**AVIS RELATIF À LA PROTECTION
CONTRE LES EVENTUELS EFFETS NOCIFS ET NUISANCES
PROVOQUÉS PAR LES RAYONNEMENTS NON IONISANTS
GÉNÉRÉS PAR DES ANTENNES ÉMETTRICES STATIONNAIRES
Commune : MONT-SAINT-GUIBERT - Exploitant : TELENET GROUP
Référence exploitant : BW4634C**

Rapport n° 488 / 2025

Adresse	Poteau d'éclairage n° 62105 Grand'Route 1435 MONT-SAINT-GUIBERT (Mont-Saint-Guibert)
Coordonnées Lambert belge 72	169587E 148261N
Type d'implantation	Poteau d'éclairage
Exploitant	TELENET GROUP
Réf. du site de l'exploitant	BW4634C

Figure 1 : Vue en plan des lieux de séjour et des points de contrôle

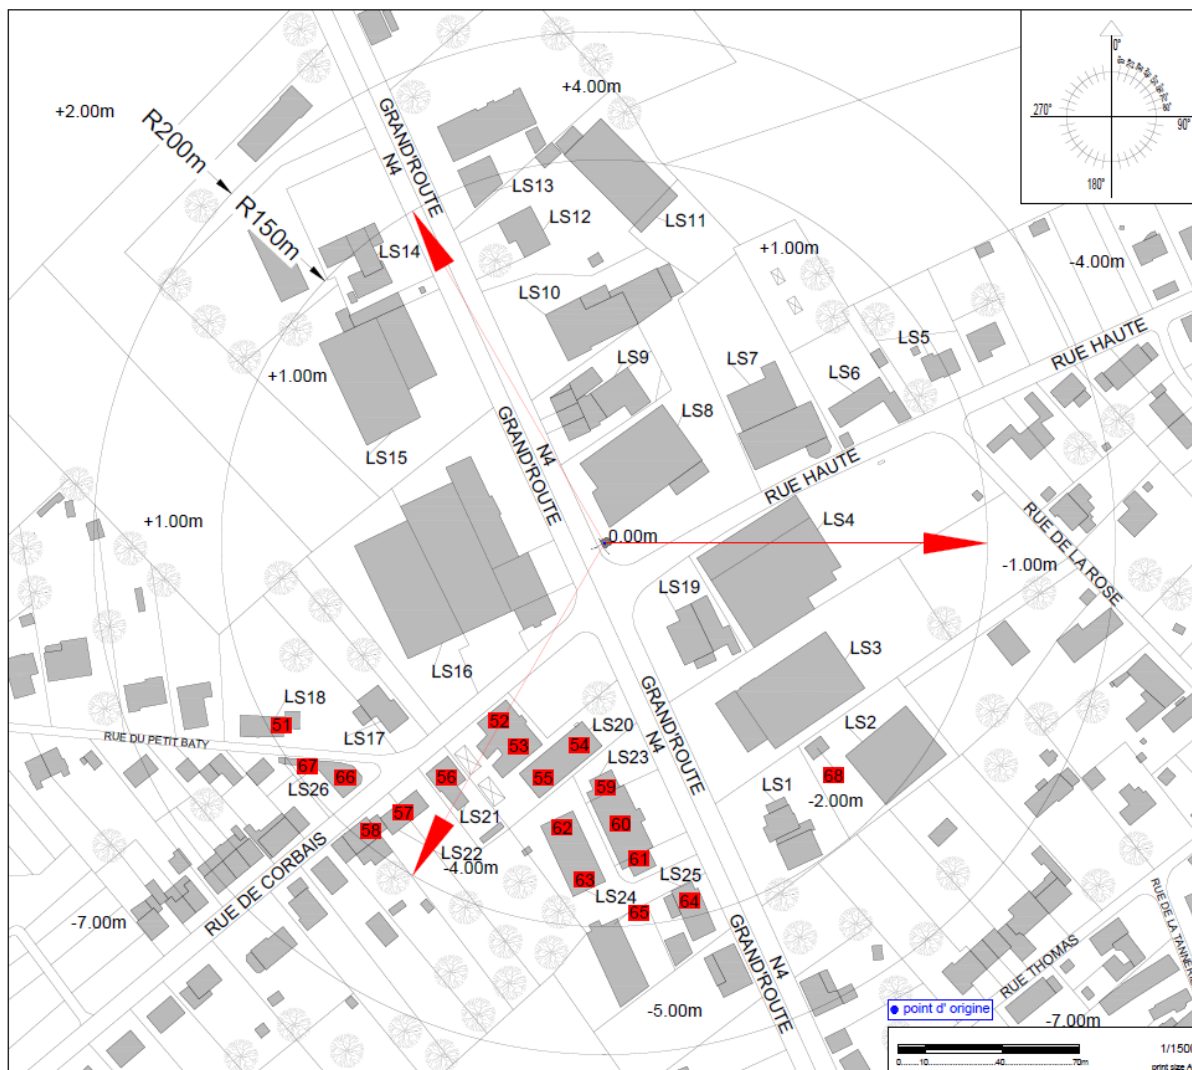
Les fréquences d'émission, la puissance rayonnée par chacune des antennes et leur gain permettent de déterminer le rayon de la zone à analyser. Tout dépassement de la limite par installation est exclu en dehors de cette zone. Le tableau 2 reprend les 35 LS² pour lesquels l'indice d'exposition est le plus élevé. Les différentes colonnes indiquent :

- le numéro du point de contrôle repris sur un des plans de la figure 1;
- le numéro du LS dans lequel se trouve le point de contrôle de la 1^{ère} colonne ;
- l'atténuation d'obstacle prise en compte pour le calcul de l'indice d'exposition dans le LS ;
- le résultat du calcul de l'indice d'exposition.

En ce qui concerne les antennes de l'installation mentionnées dans le tableau 1, la distance maximale à laquelle la limite pourrait être atteinte, à l'extérieur, est égale à 90,4 m. S'il n'y a pas de LS à une distance inférieure, les antennes respectent forcément la limite d'immission.

Dans le cas des LS situés à l'intérieur des bâtiments, une atténuation d'obstacle est prise en compte et il en résulte que la distance maximale à laquelle la limite pourrait être atteinte se réduit à 64,0 m.

Figure 2 : Vue en plan des installations d'antennes dans un rayon de 300 mètres autour de l'installation faisant l'objet de la demande d'avis

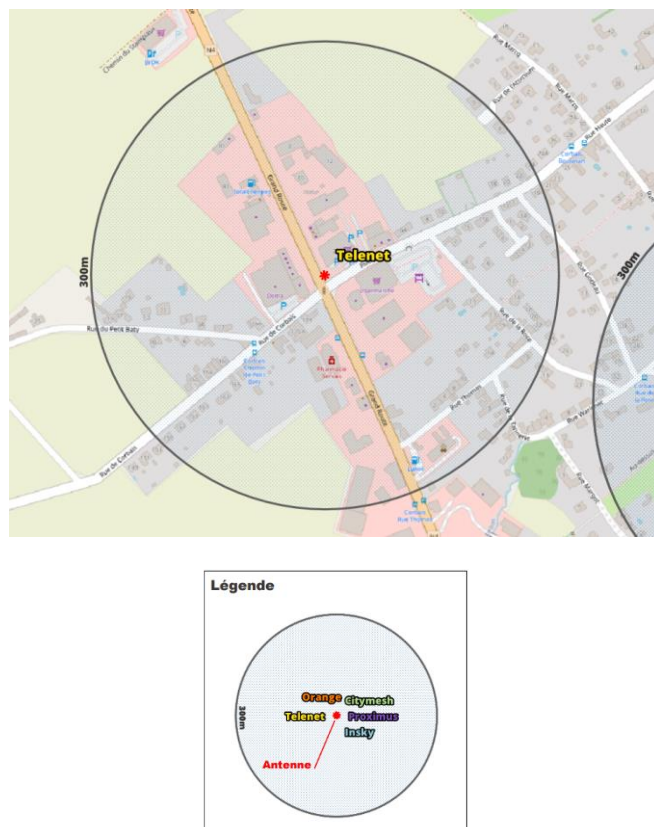
Le plan en projection verticale de la figure 2 indique la localisation des installations d'antennes émettrices stationnaires visées par le décret et situées dans un rayon de 300 mètres autour de l'installation référencée dans le paragraphe 2 et localisée au centre du cercle. Les données de localisation de ces antennes et les avis correspondant sont accessibles via le cadastre en ligne des antennes émettrices stationnaires⁸. Les installations prises en compte dans l'évaluation du respect de la limite cumulative sont les installations d'antennes émettrices déclarées en service par l'exploitant à la date du présent avis, à l'exception de l'installation référencée dans le paragraphe 2 et éventuellement d'autres installations ayant fait l'objet d'une demande d'avis à la même date et qui sont situées à l'intérieur de la zone de 300 mètres de rayon.

- il y a au plus 4 installations d'antennes émettrices stationnaires présentes dans la zone d'évaluation de 300 mètres de rayon représentée dans la figure 2, y inclus l'installation référencée dans le paragraphe 2 : la limite cumulative définie à l'article 4, §2 du décret est nécessairement respectée dans les lieux de séjour à l'intérieur de la zone d'évaluation de 300 mètres de rayon ;

Compte tenu des considérations ci-dessus, il apparaît que l'intensité du rayonnement électromagnétique généré, dans les lieux de séjour situés dans un rayon de 300 mètres autour de l'installation référencée dans le paragraphe 2, par l'ensemble des antennes émettrices stationnaires de l'ensemble des exploitants du même site d'antennes émettrices stationnaires respecte la limite fixée à l'article 4, § 2 du décret.
